ШПИЛЬКИ С ВВИНЧИВАЕМЫМ КОНЦОМ
 ДЛИНОЙ $1,25d$

ГОСТ
 22034—76*

Изменение № 4 ГОСТ 22034—76 Шпильки с винчиваемым концом длиной $1,25d$. Класс точности В. Конструкция и размеры

Утверждено и введено в действие Постановлением Государственного комитета СССР по стандартам от 28.04.88 № 1204

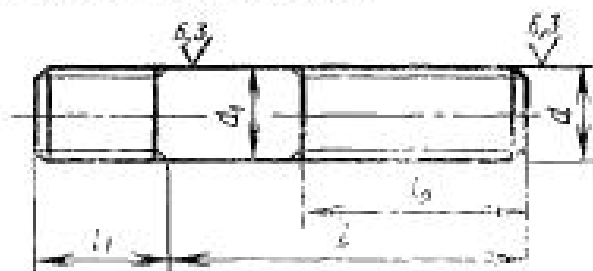
2. Конструкция и размеры шпилек должны соответствовать указанным на чертеже и в табл. 1, 2.

Пункт 2. Чертеж дополнить наименованием: «Исполнение 1»; заменить обозначения: l_0 на b ; l_1 на b_1 ;

примечание исключить;

дополнить чертежом шпилек исполнения 2:

Исполнение 2

d : приблизительно равен среднему диаметру резьбы
